MEMOIRE EN REPONSE A LA CONSULTATION PUBLIQUE DU PARC EOLIEN DE LA PLAINE DU NUTIN

COMMUNE DE SURIN (86)

ENERTRAG SE

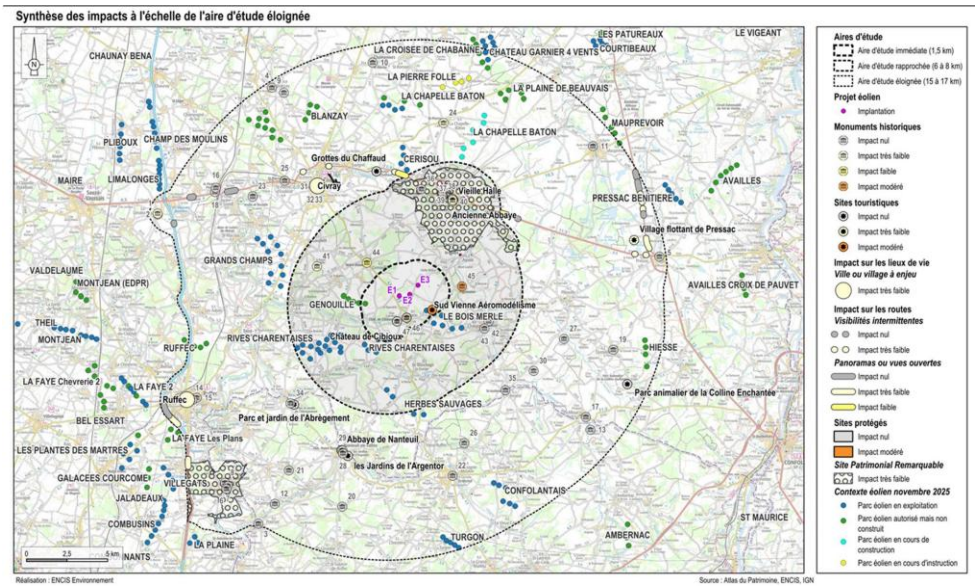
La carte ci-dessous, issue de l'étude d'impact, illustre ce sentiment exprimé à 85 reprises dans les contributions 7, 8, 36, 46, 64, 75, 87, 89, 92, 108, 110, 111, 116, 123, 124, 128, 134, 143, 146, 148, 154, 162, 173, 179, 183, 218, 225, 230, 233, 244, 251, 253, 256, 257, 258, 288, 302, 318, 320, 351, 352, 381, 383 ,384, 385, 386, 393, 409, 414, 424, 425, 431, 434, 435, 441,442, 446, 448, 459, 477.

- **Sur le fondement de l'article L515-44 modifié du code de l'environnement, votre projet de 3 éoliennes supplémentaires sur le territoire de la commune de Surin vous semble-t-il justifié ?**

Figure 1 : Variantes n° 1, n° 2 et n° 3 du projet de la Plaine du Nutin (Etude d'impact, p.189-190))

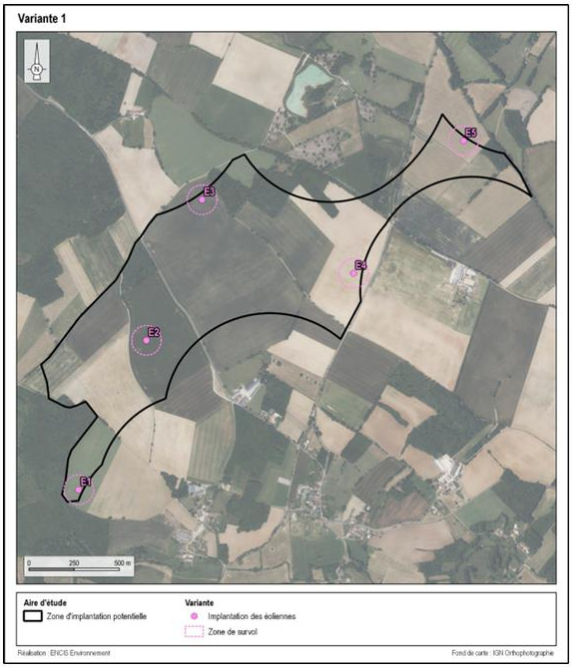
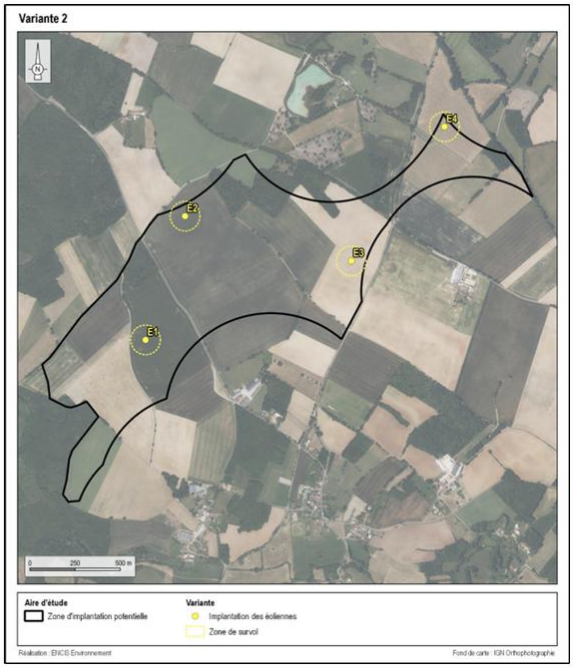
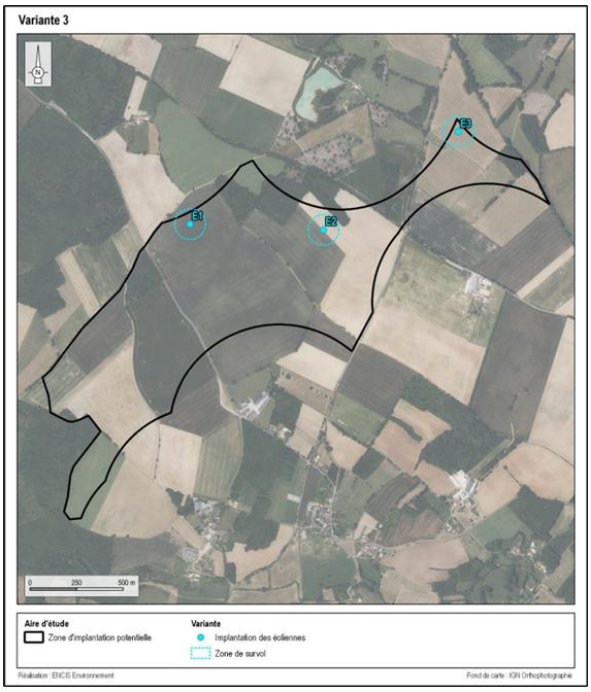
Contribution 187/ *les mesures destinées à éviter, réduire et compenser les impacts environnementaux (séquence ERC) apparaissent particulièrement insuffisantes. (…) En l'espèce, le dossier ne démontre pas que les différentes variantes d'implantation ont été comparées de manière approfondie, ni que le choix retenu correspond effectivement à la solution présentant le moindre impact environnemental. Les mesures ERC apparaissent ainsi davantage comme un accompagnement du projet que comme une véritable démarche ayant conduit à éviter les atteintes à l'environnement chaque fois que cela était possible.* »

- **Comment avez-vous intégré la démarche EVITER-REDUIRE-COMPENSER tout au long de votre projet ?**

L'étude des variantes est présentée dans l'étude d'impact à partir de la page 186. Les mesures d'évitement et de réduction prises dans le choix de la variante d'implantation et de l'optimisation de celle-ci sont présentées dans un tableau de synthèse à la page 187. Pour citer quelques mesures qui ont permis le choix de la variante de moindre impact :

Leurs intérêts et limites sont synthétisées dans le tableau ci-dessous (Tableau 1). Le dossier développe en détail les impacts des différentes variantes, que ce soit d'un point de vue humain, physique, des milieux naturels et du paysage. Des cartes de synthèse des enjeux et de comparaison des variantes par rapport à ces enjeux y sont présentées.

La variante de moindre impact est donc la variante n°3. C'est donc celle-ci qui a été privilégiée dans un premier temps. Afin d'obtenir une implantation limitant au maximum son impact environnemental, la variante n°3 a été optimisée (Figure 2) dans les limites des contraintes de la ZIP pour maximiser la distance aux boisements environnants.
